DODATEK Č. 1

ke Smlouvě o dílo č. SML-00013-2025-953 (Loukotnický potok ř.km 0,500-0,570 – projektová dokumentace) ze dne 11. 2. 2025

Z Á P I S

datum konání: **03/04/2025**
hodina konání: **10:00 hod.**
místo konání: **Brandýs nad Orlicí**
akce: **„Loukotnický potok ř.km 0,500-0,570 - projektová dokumentace“**
přítomni: **viz Prezenční list**

Příloha 3 – Podzemní vedení ČEZ na parcele č. 122/1

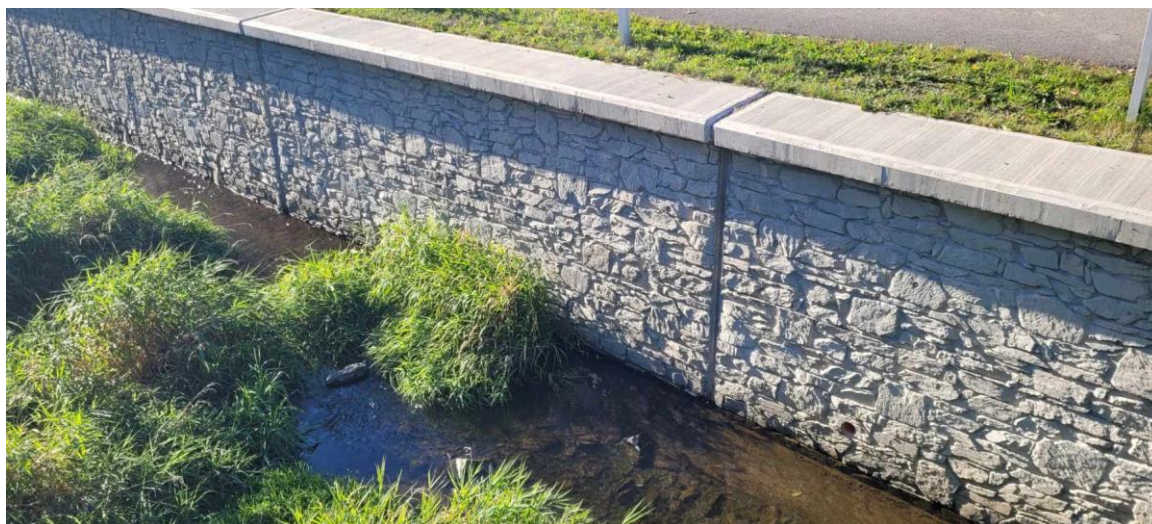
- Ověřit polohu podzemního vedení ČEZ za rubem nábrežní zdi na levém břehu pod mostkem, na parcele č. 122/1 nemovitosti č.p. 87 p. [REDAKCE] (viz Příloha 3). V PD navrhnout jeho odpovídající ochranu.

Po výrobním výboru projektanti navštívili pana Hubáčka, který se jednání nezúčastnil a rovněž provedli terénní šetření na jeho pozemku ohledně podzemního vedení ČEZ za rubem nábrežní zdi pod mostkem. [REDAKCE] se stavbou a navrženými přístupy ústně souhlasil, upřesnil polohu kabelu ČEZ dle vytyčení a upozornil na existenci plynového vedení od rozvaděče vpravo u mostku k jeho rodinnému domu (který není v evidenci společnosti Gasnet).
